INFORME DE GESTIÓN TÉCNICA No. 06

CONTRATO DE INTERVENTORÍA No. 1330 DE 2025

OBJETIVO DEL CONTRATO: "REALIZAR LA INTERVENTORÍA INTEGRAL A LA FACTIBILIDAD, ESTUDIOS Y DISEÑOS DEFINITIVOS Y LA EJECUCIÓN DE LAS OBRAS DE ESPACIO PÚBLICO, EN EL MARCO DE LA ESTRATEGIA REVITALIZA TU BARRIO, EN LOS POLÍGONOS PRIORIZADOS POR LA SECRETARÍA DISTRITAL DE HÁBITAT." GRUPO 5

Periodo del 01 de julio al 31 de julio del 2026

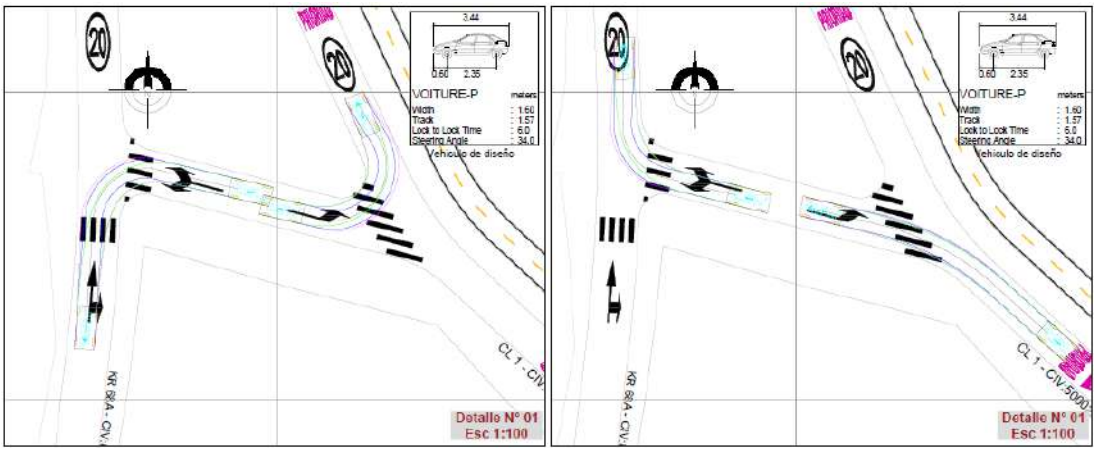
5. Modelar los radios de giro con el vehículo de mayor dimensión que transite sobre las vías a intervenir.

RTA: Se atiende la observación ver plano 02 -Floresta Sur

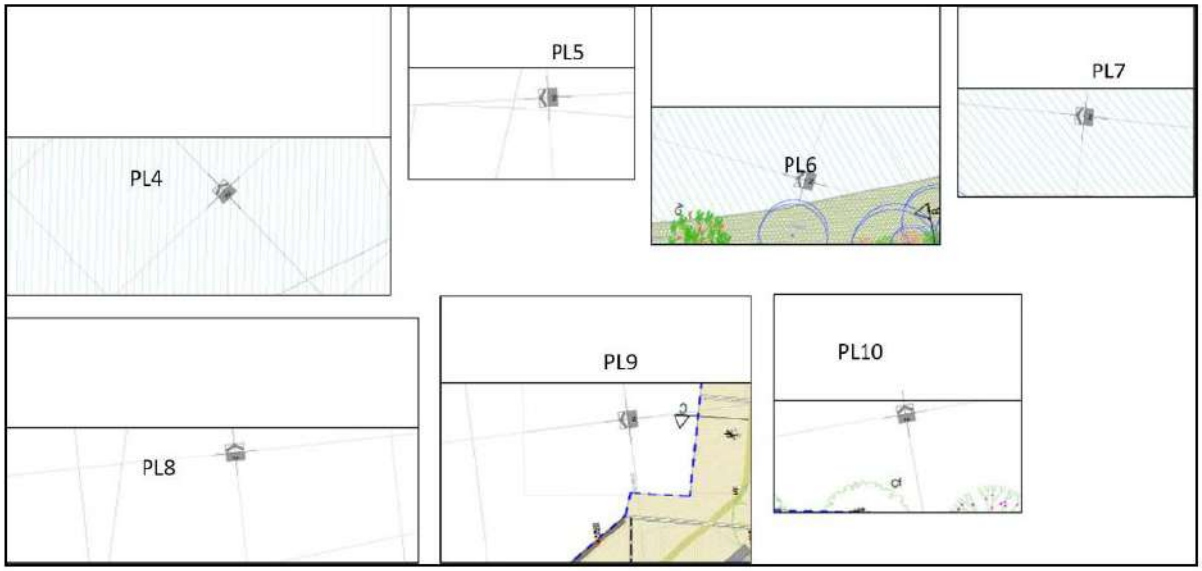
6 *- El cuadro de convenciones debe incluir llamado a plancha de detalle de generales y elementos (sardineles, bordillos, mobiliario, piso.*

Rta Urb: Se atiende la observación se incluyen detalles elementos generales

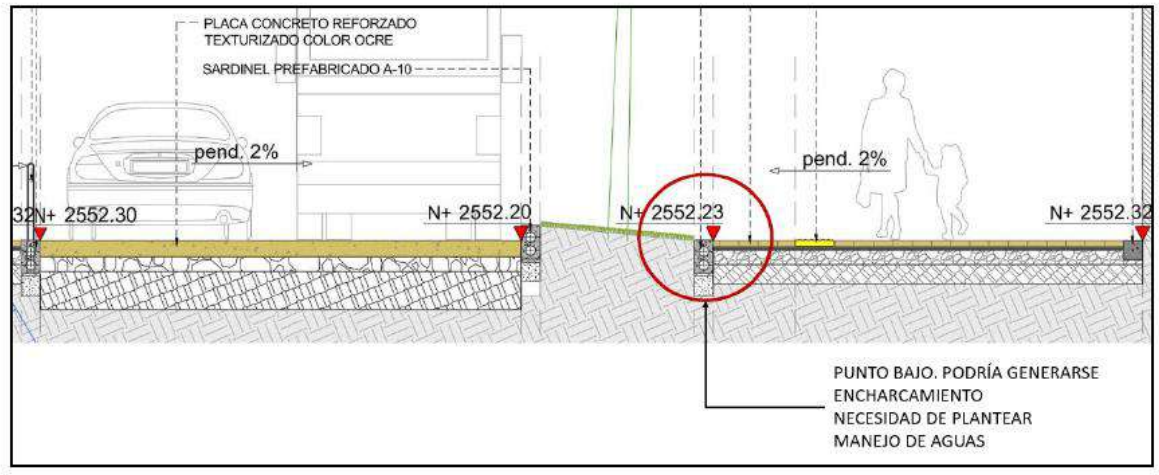
Las zonas verdes en la calle 2 y carrera 68 BIS incluyen un sardinel de +015 sobre el nivel de la calzada, Esta zona tiene una pendiente hacia la franja peatonal que converge con la pendiente de 2% en dirección hacia la zona verde. Por lo tanto, es necesario dar claridad sobre el manejo de escorrentía puesto que se generaría un encharcamiento en este punto.

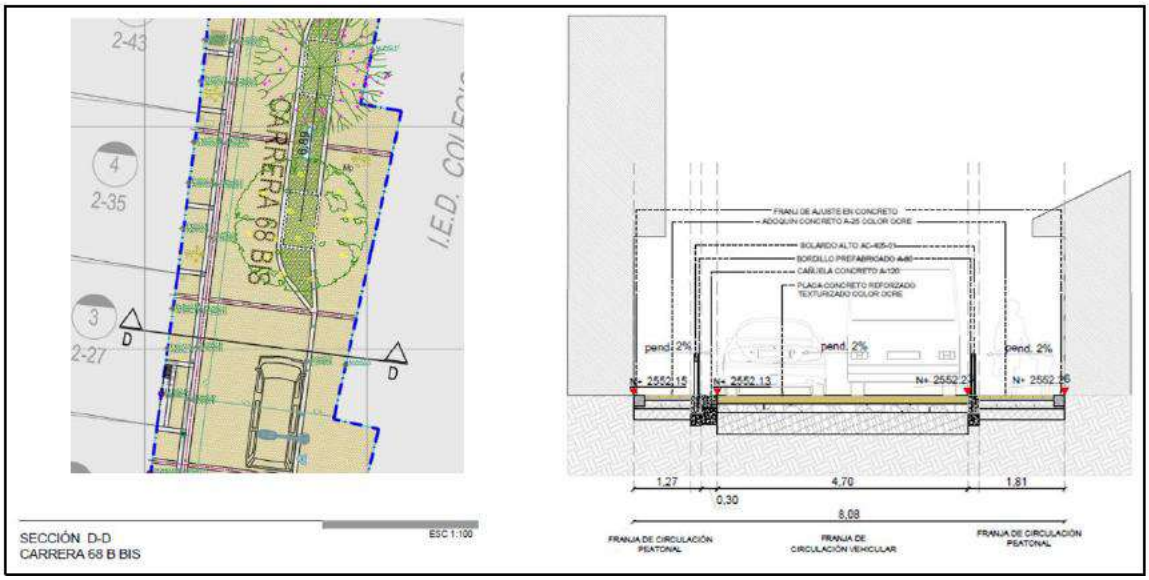
10- La sección presentada para la carrera 68 BIS (sección DD) presenta una franja de circulación vehicular de 4.70m. lo cual no corresponde a la propuesta en planta. La franja realmente tiene un ancho de 3.00m con un sobreancho de parqueo temporal para vehículos escolares. Para dar claridad a esta situación es necesario crear otra sección y ajustar lo descrito en la sección DD

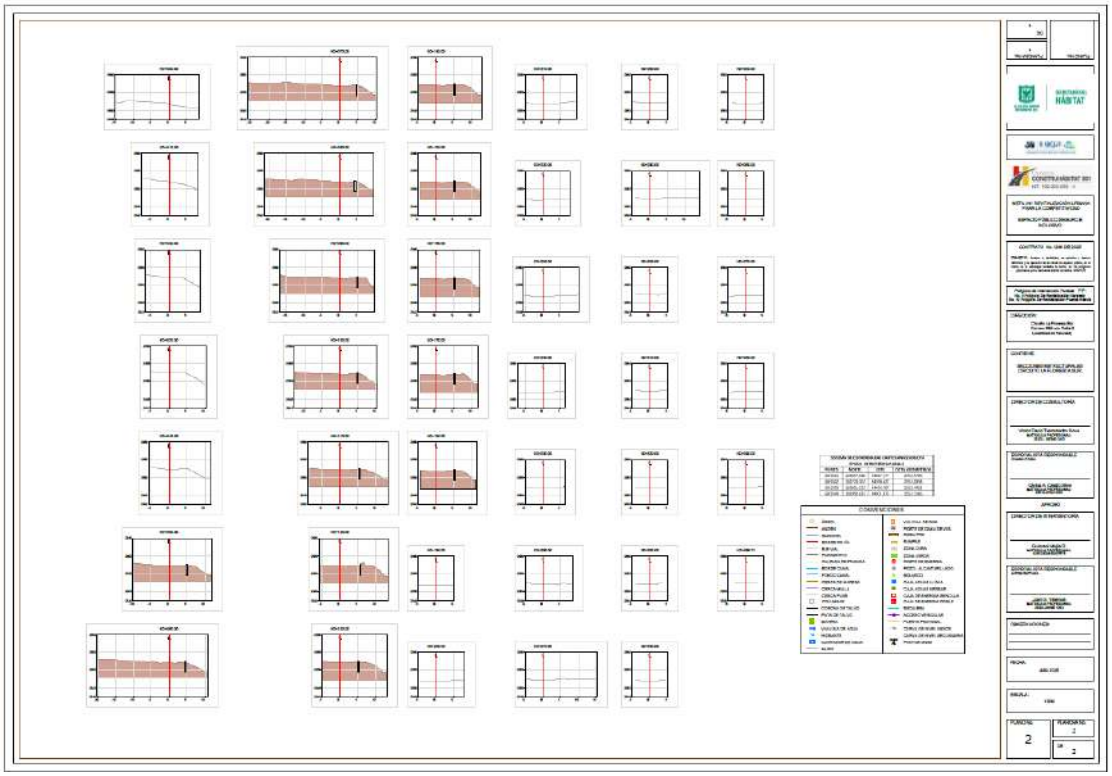
- *Se solicita validar, con base en la topografía actualizada del canal y los perfiles transversales correspondientes, que no existan sectores o tramos en los cuales el elemento proyectado sí llegue a trabajar efectivamente como una estructura de contención, bien sea por diferencias de nivel entre sus caras, por excavaciones localizadas, por rellenos proyectados o por condiciones particulares del borde del canal.*

Se verifica y se ajusta el Anexo 3. “Secciones Muro Aislante” de acuerdo con el requerimiento de interventoría, tal y como se presenta a continuación:

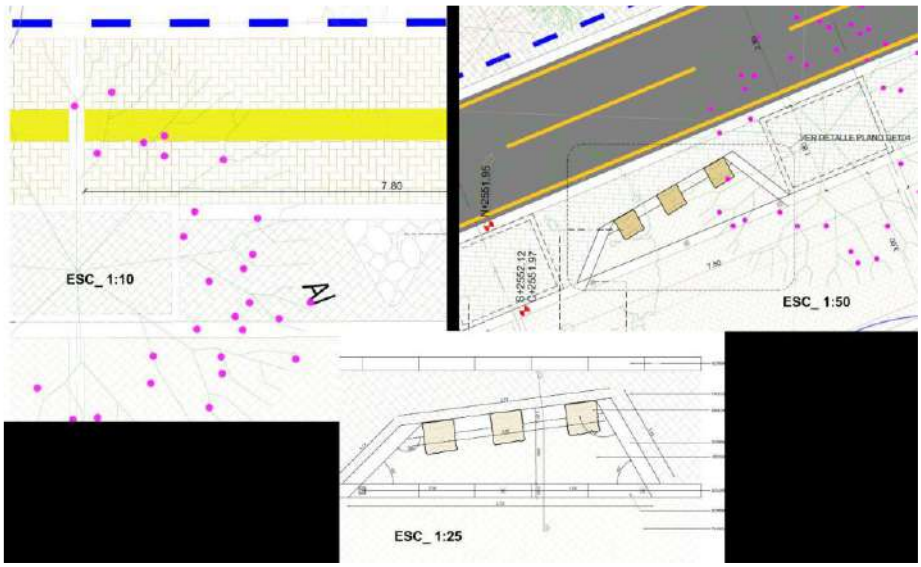
7- (15) Subsanado.
8- (16) Subsanado
9- (18) La información en los detalles presentados no es congruente con la escala de los mismos. Ante la solicitud de aclaración se comparte la siguiente imagen en donde se puede observar que dos elementos a la misma escala no presentan el mismo nivel de detalle.

Aunado a lo anterior no es posible que la información del dibujo de 3 escalas diferentes: 1:10, 1:25 y 1:50 sea la misma.

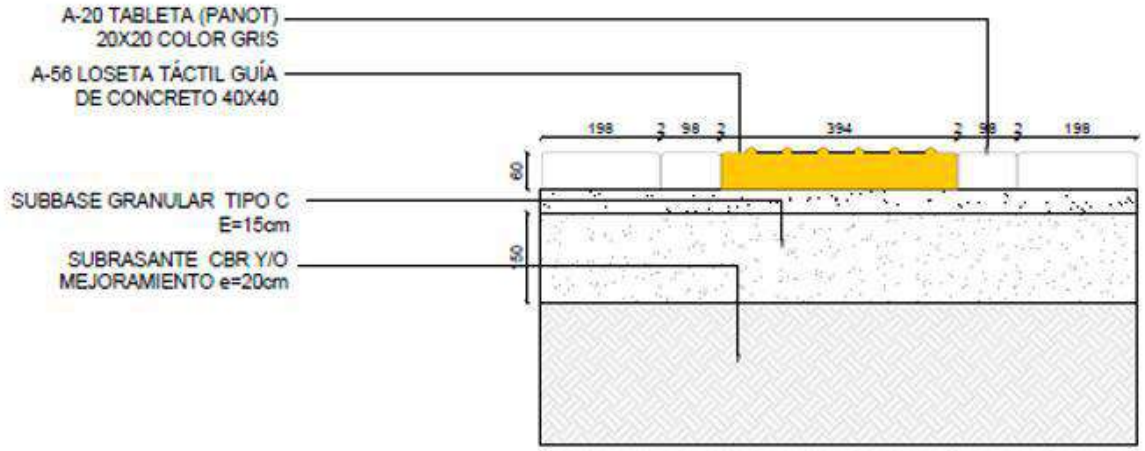
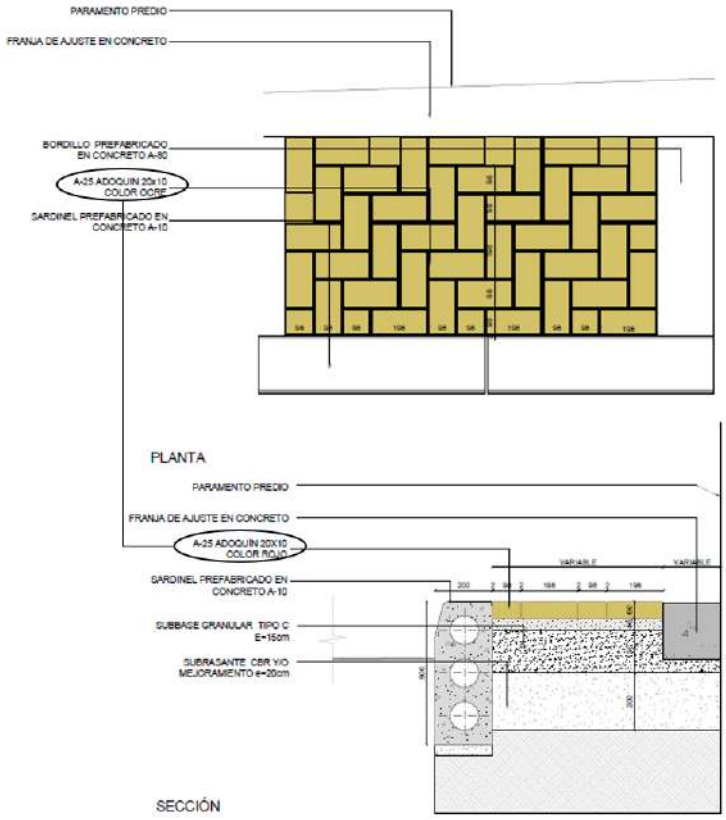
Banca-Bolardo: falta detalle del anclaje a piso
Rta Urb: Se atiende la observación se incluye en el detalle elemento de anclaje según anexo de mobiliario MEP

Adoquines: ajustar corte dado que no hay referencia de uso de mortero adicional, la planta dice adoquín ocre, el corte dice adoquín rojo

Rta Urb: Se atiende la observación se incluye especificación de mortero de ajuste o nivelación

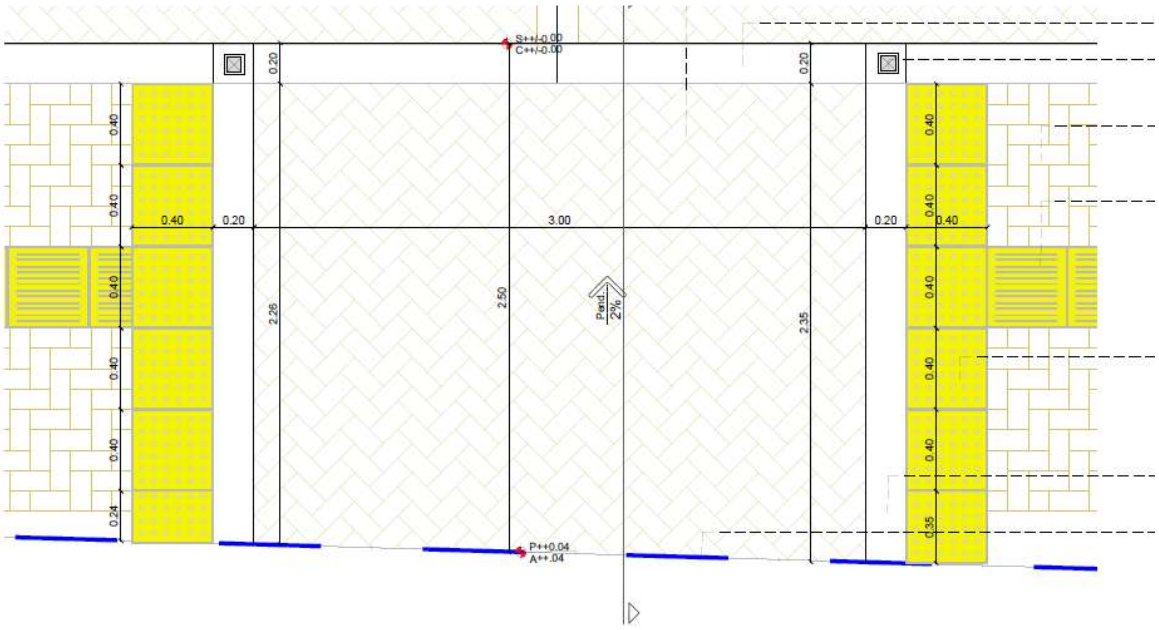
Ciclorruta: No hay detalle de ciclorruta.

Rta Urb: Se atiende la observación se incorpora detalle de típico de ciclorruta

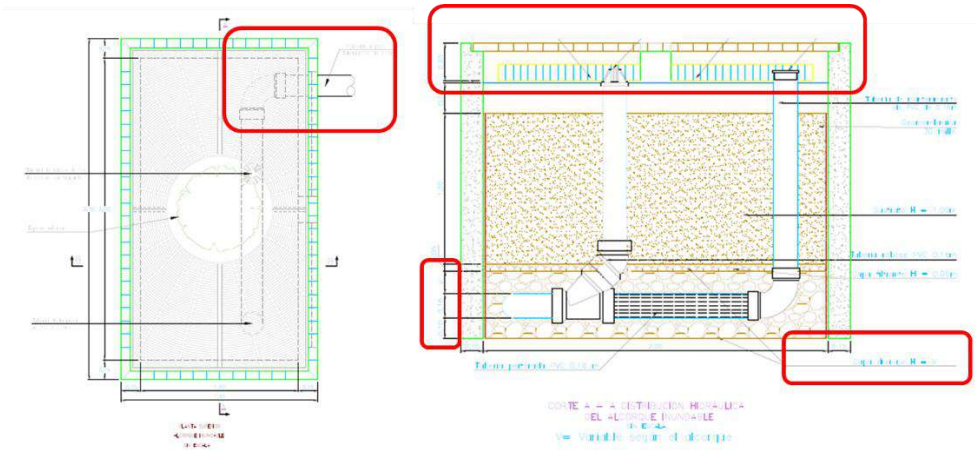
En el detalle de la derecha se debe corregir la dirección de la tubería de salida. En el detalle de la izquierda se debe corregir el view en la parte superior de forma que se incluyan los textos indicativos; adicionalmente, se debe aclarar el espesor de la capa filtrante que en el informe se indica como 0.10m y el espesor de la capa de drenaje que se indica variable, mientras que en la tabla del mismo plano se indica como 0.41m al igual que en el otro corte y en el informe como 0.40m. Si es variable se debe indicar el espesor para cada uno de los alcorques.

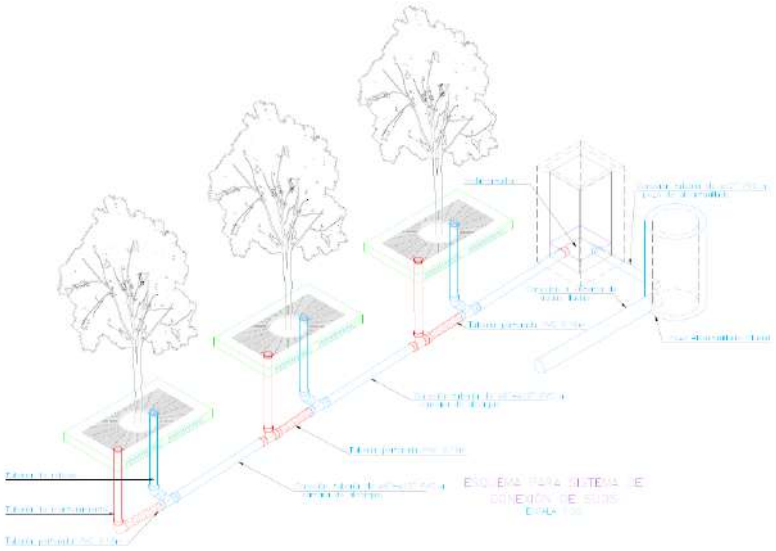
9. **Observación Interventoría:** el esquema del plano 05, no corresponde con lo mostrado en planta, se solicita corregir.

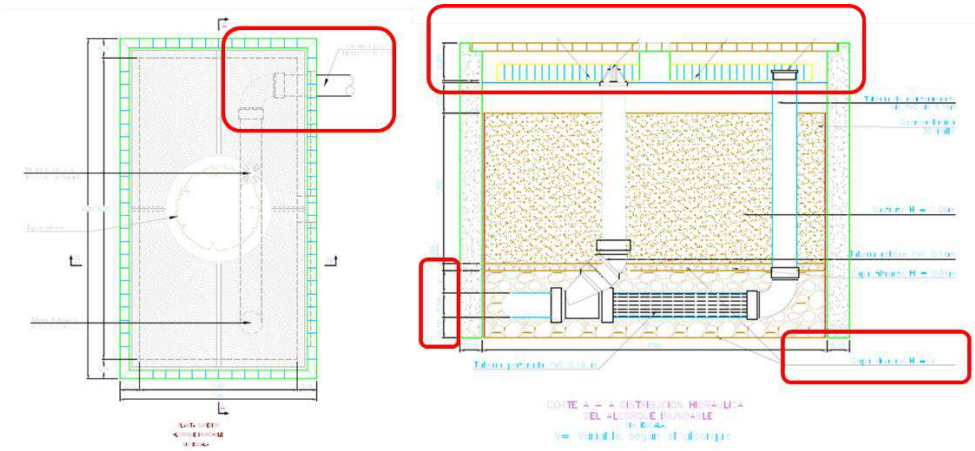
Observación Interventoría: se atiende la observación. No obstante, en el detalle de la izquierda se debe corregir la dirección de la tubería de salida y en el detalle de la derecha se debe aclarar el espesor de la capa de drenaje que se indica variable, mientras que en la tabla del mismo plano se indica como 0.41m al igual que en el otro corte. Si es variable se debe indicar el espesor para cada uno de los alcorques.

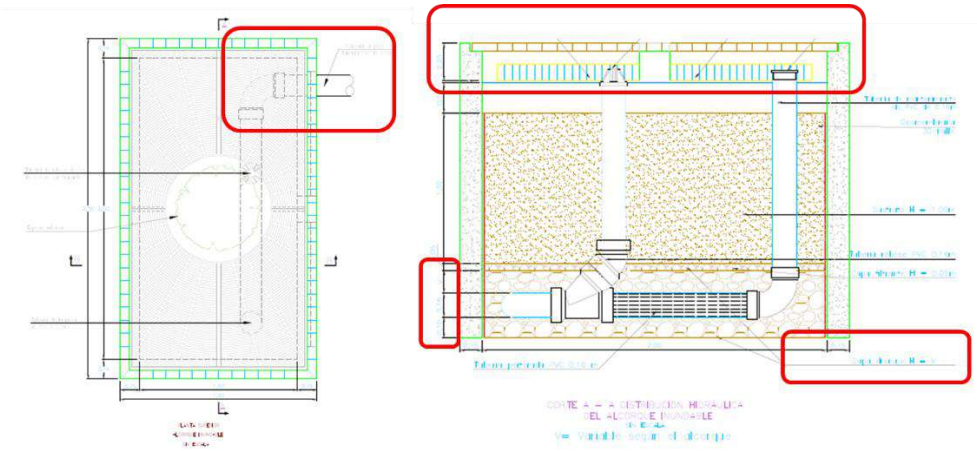
4. **Observación Interventoría:** en el detalle de la izquierda se debe corregir la dirección de la tubería de salida. En el detalle de la derecha se debe aclarar el espesor de la capa de drenaje que se indica variable, mientras que en la tabla del mismo plano se indica como 0.41m al igual que en el otro corte. Si es variable se debe indicar el espesor para cada uno de los alcorques.

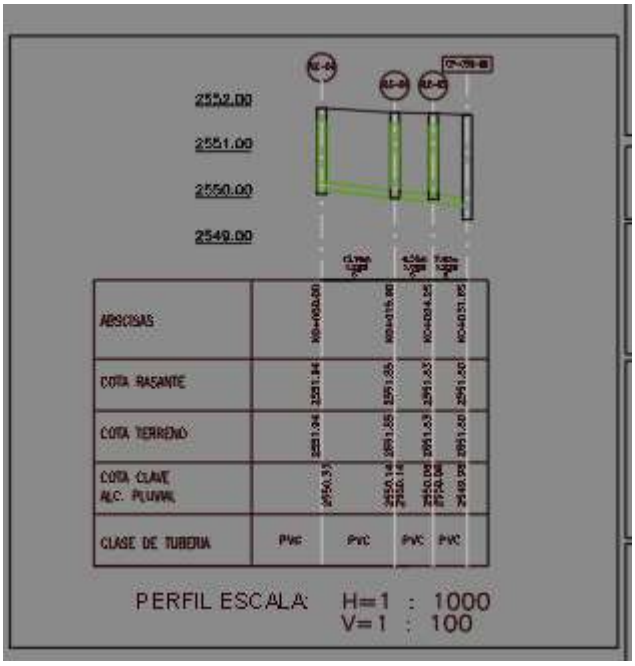
5. **Observación Interventoría:** se presenta un perfil que aparentemente no corresponde. Verificar y corregir.
